改善箇所説明図

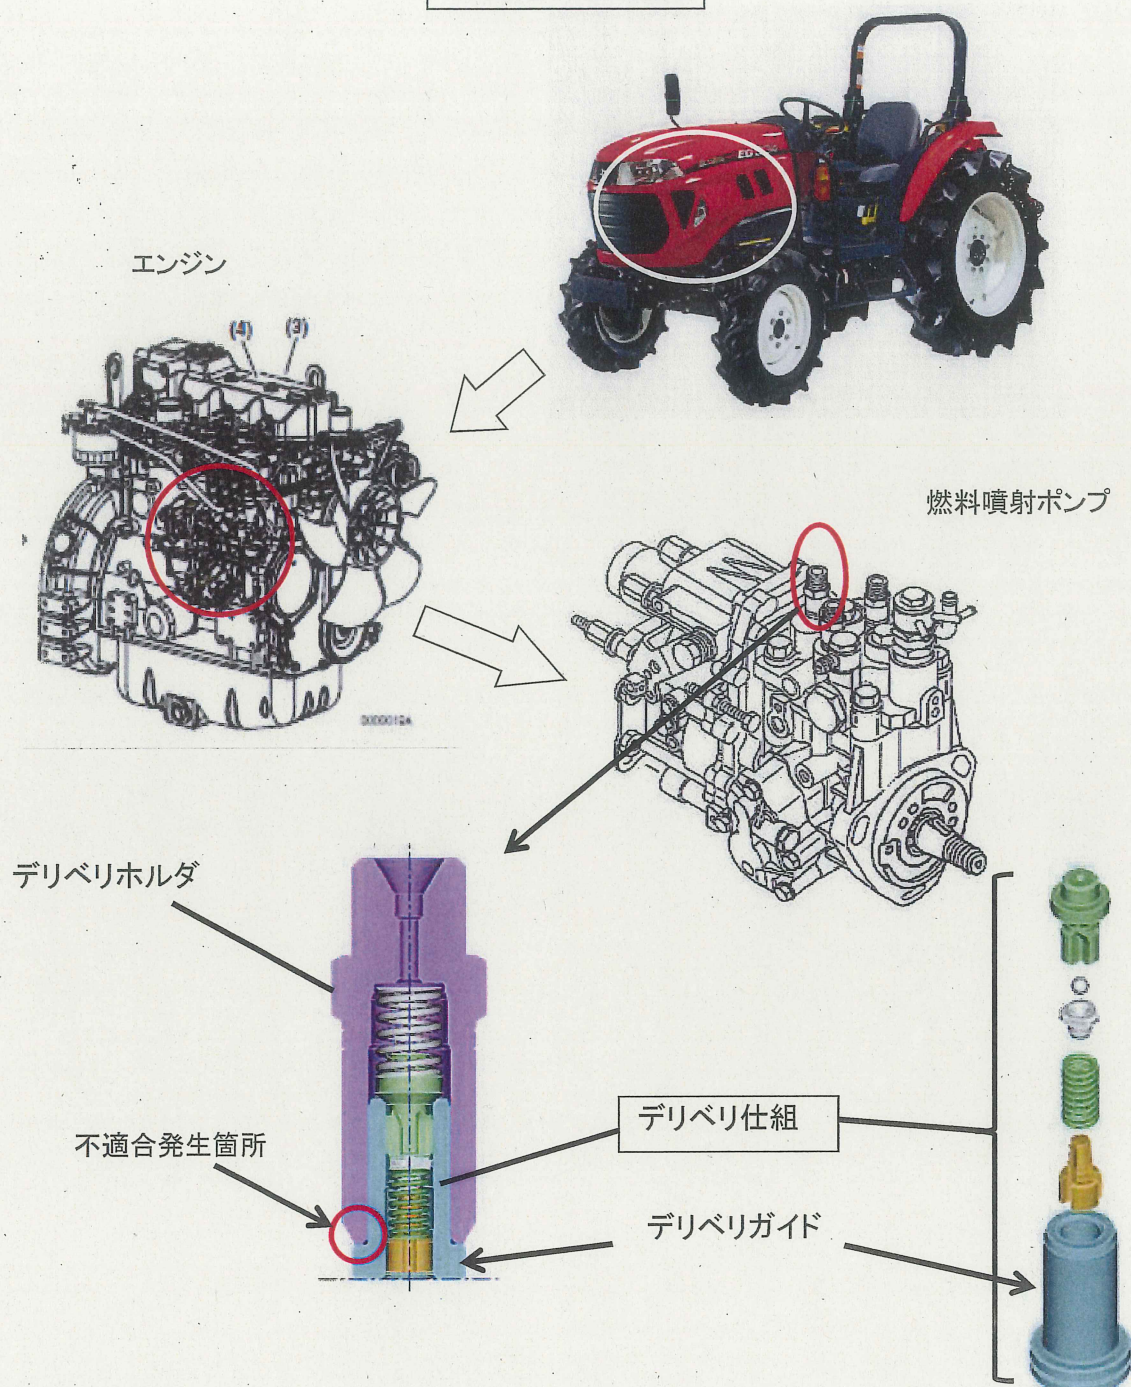
不具合発生箇所

エンジンの燃料噴射ポンプにおいて、デリベリホルダ内部のデリベリガイドの熱処理が不適切なため、シール部に初期亀裂が発生しているものがある。そのため、そのままの状態を使用続けると、当該初期亀裂が進展し燃料漏れが発生するおそれがある。

全車両、良品のデリベリガイドを組込んだデリベリ仕組みと交換する。

交換部品を示す。

燃料噴射ポンプハイドロリックヘッド取付ボルトに、緑色のペイントを塗布する。
